Dodatek č. 1 ke smlouvě o dílo

Předmětem tohoto dodatku je rozšíření plnění na stavbě o názvu „**Parkoviště P+R Pastýřská a ulice Nová Pastýřská 4. etapa**“ a související úprava ceny díla. Předmětem tohoto dodatku je dále potvrzení doby, po kterou zhotovitel provádění díla oprávněně přerušil ve smyslu čl. 4 odst. 4.8 smlouvy a která se tak nezapočítává do lhůty pro dokončení díla (etap) dle čl. 4 odst. 4.1 smlouvy.

NÁVRH ZMĚNY				číslo : 01/2023	
Zhotovitel:		Metrostav DIZ s.r.o.			
Komu:		Statutární město Liberec		Datum: 19. 09. 2023	
Název akce: P+R Pastýřská, Liberec					
Způsob odeslání/ předání/datum:	poštou	E-mailem-	Faxem:	osobně	
		X		X	
Odkazy		na specifikaci:			
		na výkresy: ano			
		na rozpočtové podklady: ano			
		na jinou část smlouvy:			
Popis a zdůvodnění změny:

NÁVRH ZMĚNY				Číslo : 02/2023	
Zhotovitel:		Metrostav DIZ s.r.o.			
Komu:		Statutární město Liberec		Datum: 3.12.2023	
Název akce: P+R Pastýřská, Liberec					
Způsob odeslání/ předání/datum:	poštou	E-mailem-	Faxem:	osobně	
		X		X	
Odkazy		na specifikaci:			
		na výkresy: ano			
		na rozpočtové podklady: ano			
		na jinou část smlouvy:			
Popis a zdůvodnění změny:

Parkovací automat STREETSMART

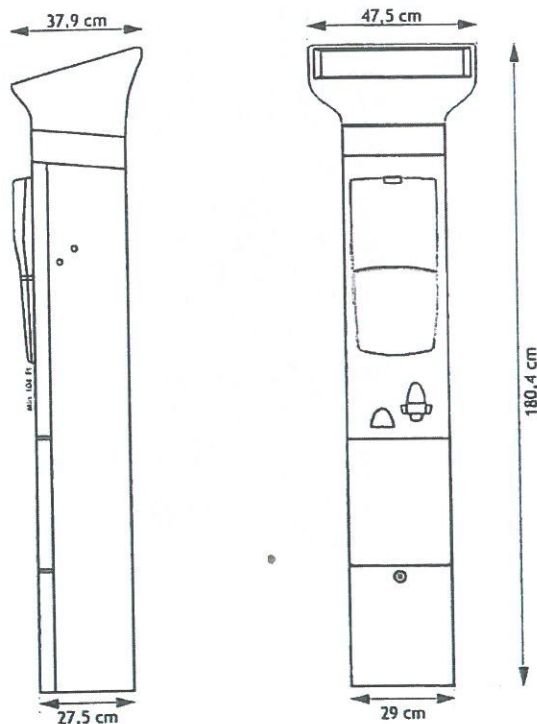
Předmětem změny na podkladě změnového listu č. 01/2023 je změna typu parkovacího automatu, kdy původně měl být použit typ STRADA EVO 3 a smluvní strany sjednávají, že bude použit typ S5 – STREETSMART.

1) Změna typu parkovacího automatu					
Z důvodu požadavku investora na sjednocení parkovacích automatů ve správě města bude provedena změna dodávky typu parkovacího automatu, původně typ STRADA EVO 3, změna na STREETSMART v počtu 3kusů.					
Důvod vícepráce/méně práce	záměr objednatele	chyba v projektové dokumentaci	chyba zhotovitele	vyšší moc	jiné okolnosti
	X				X
Počet připojených listů výkresů změny: 1					
Ocenění změny:					
Celkem 87 000Kč + DPH					
Nově navržená změna sjednané ceny díla 43 033 738,12 Kč + DPH			Změna času plnění:		
Navrhovanou změnou dojde k navýšení / ponížení rozpočtu o částku: 87 000 Kč bez DPH. Cena víceprací podle tohoto Změnového listu činí 87 000 Kč bez DPH, tj. 0,2% nabídkové ceny. Cena méněprací podle tohoto Změnového listu činí 0 Kč bez DPH, tj. 0% nabídkové ceny.					
Počet připojených listů specifikací (změnový rozpočet): 1					
Zástupce zhotovitele:					
Zhotovitel vypracoval tento Změnový list včetně příloh a prohlašuje, že všechny uvedené údaje jsou pravdivé.

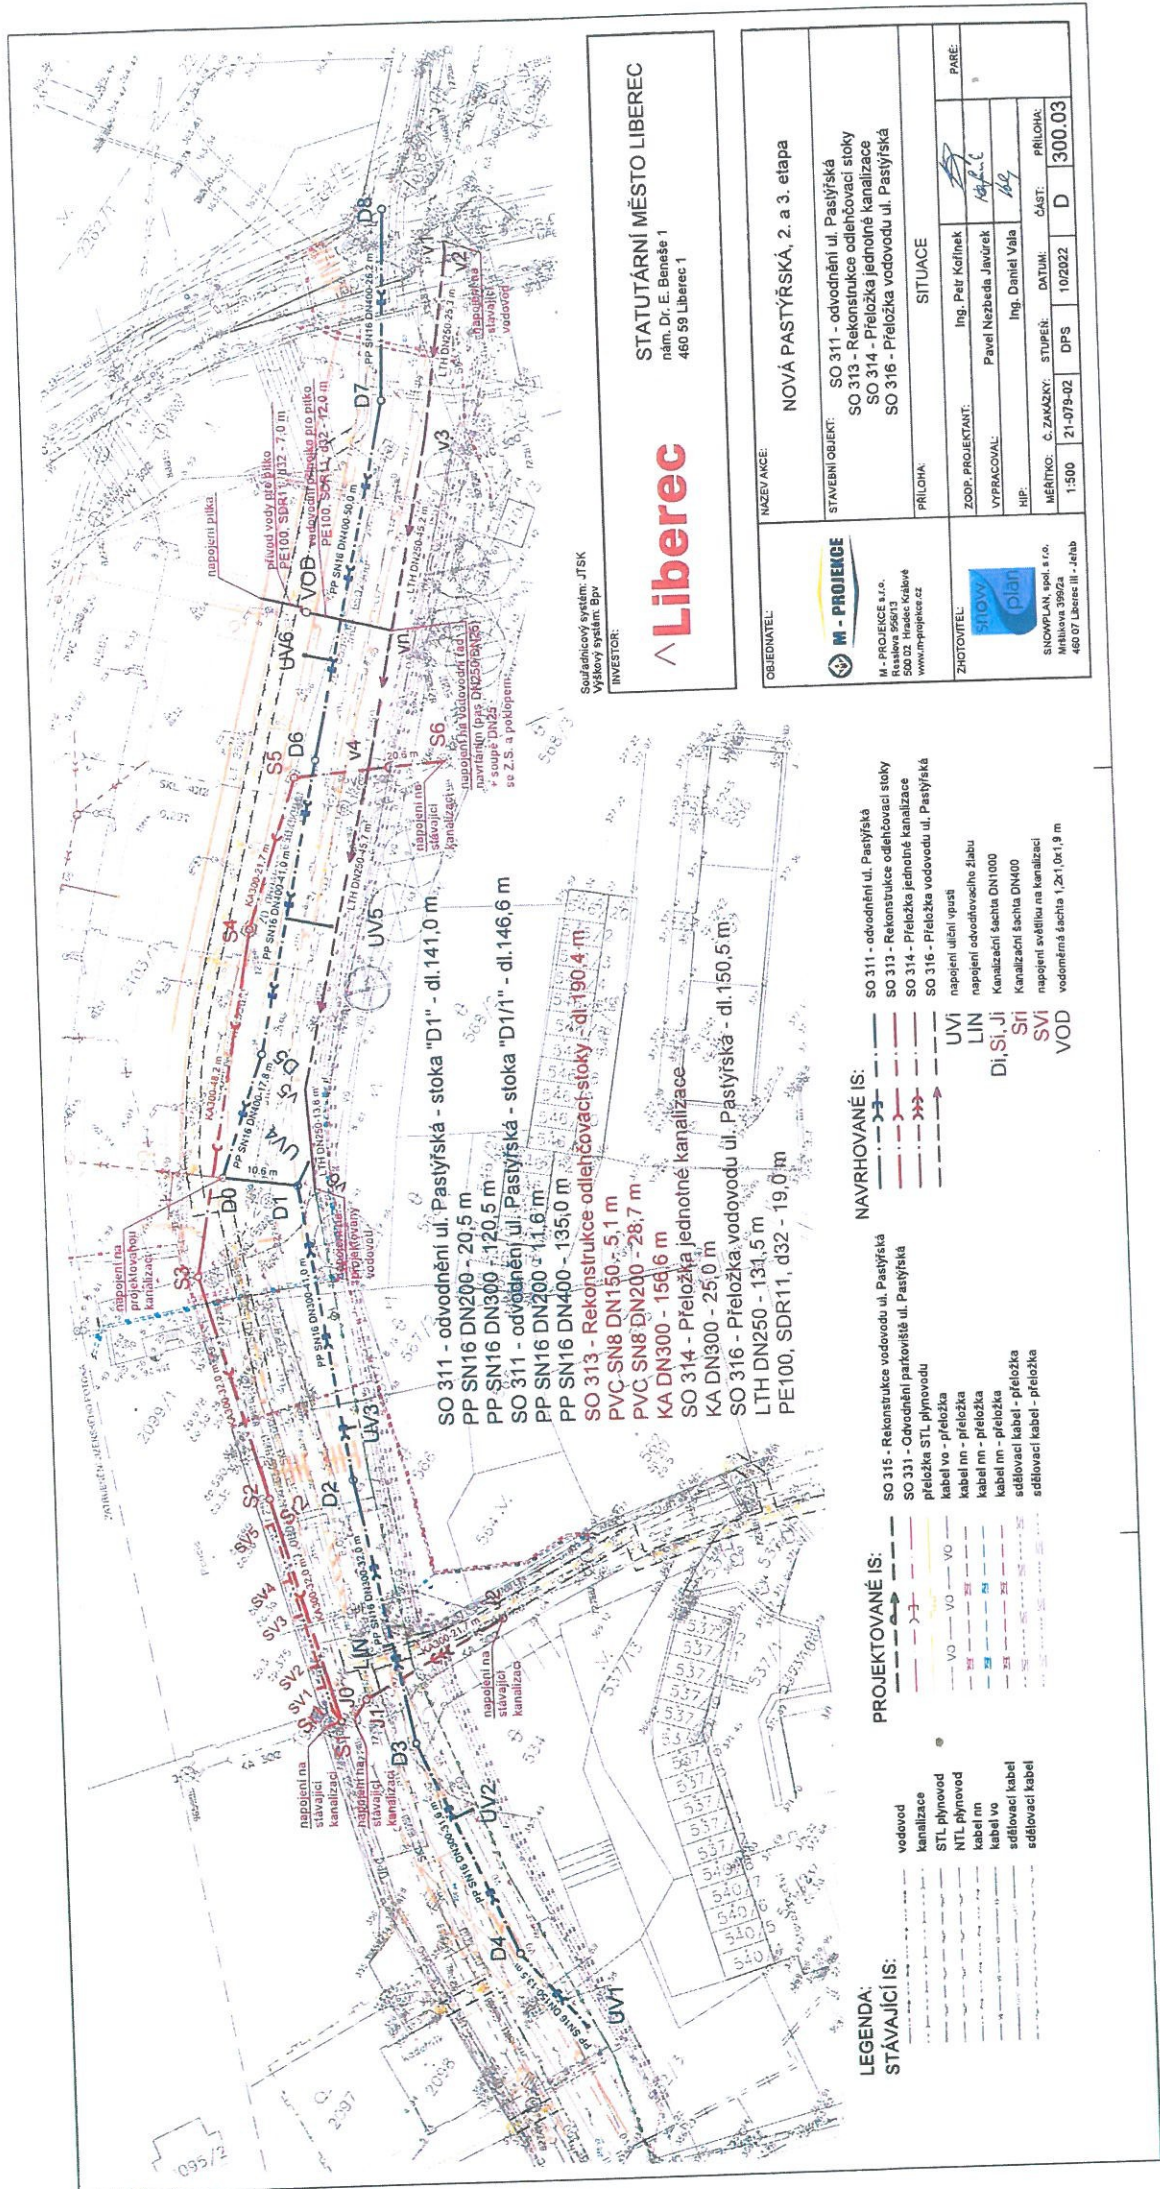
Předmětem změny na podkladě změnového listu č. 02/2023 je smluvními stranami sjednané rozšíření předmětu plnění o dodávku a montáž vodoměrné šachty pro napojení pítka umístěného v opěrné zdi u parkoviště. Ta nebyla předmětem původního řešení.

1) Dodávka a montáž vodoměrné šachty- zajištění zdroje pro pítko Vzhledem k tomu, že v této etapě bude provedeno pítko v opěrné zdi, je nutné realizovat vodoměrnou šachtu tak, aby mohlo být pítko napojeno na vodovodní řad a byla zajištěna jeho funkčnost.					
Důvod vícepráce/méně práce	záměr objednatele	chyba v projektové dokumentaci	chyba zhotovitele	vyšší moc	jiné okolnosti
					X
Počet připojených listů výkresů změny: 1					
Ocenění změny:					
Celkem 95 127,38 Kč + DPH					
Nově navržená změna sjednané ceny díla 43 128 865,5 Kč + DPH			Změna času plnění:		
Navrhovanou změnou dojde k navýšení / snížení rozpočtu o částku: 95 127,38 Kč bez DPH. Cena víceprací podle tohoto Změnového listu činí 95 127,38 Kč bez DPH, tj. 0,22% nabídkové ceny. Cena méněprací podle tohoto Změnového listu činí 0 Kč bez DPH, tj. 0% nabídkové ceny.					
Počet připojených listů specifikací (změnový rozpočet): 1					
Zástupce zhotovitele:

Pro připojované pitko je navržena oválná plastová samonosná vodometná šachta s vnitřním průměrem 1,2 m a světlou výškou 1,9 m. Šachta bude opatřena vnějšími ztužujícími žebry. Vstupní komín bude o průměru 0,6 m a výšce 0,3 m. Zakrytí bude provedeno plastovým poklopem DN600. Pod vstupním komínem bude umístěn žebřík, popř. stupadla. Zaústění potrubí do šachty je řešeno systémovou průchodkou pro potrubí PE32.

Vodometná šachta bude osazena na podkladní betonovou desku tl. 150 mm z betonu C 25/30 vyztuženou KARI sítěmi.
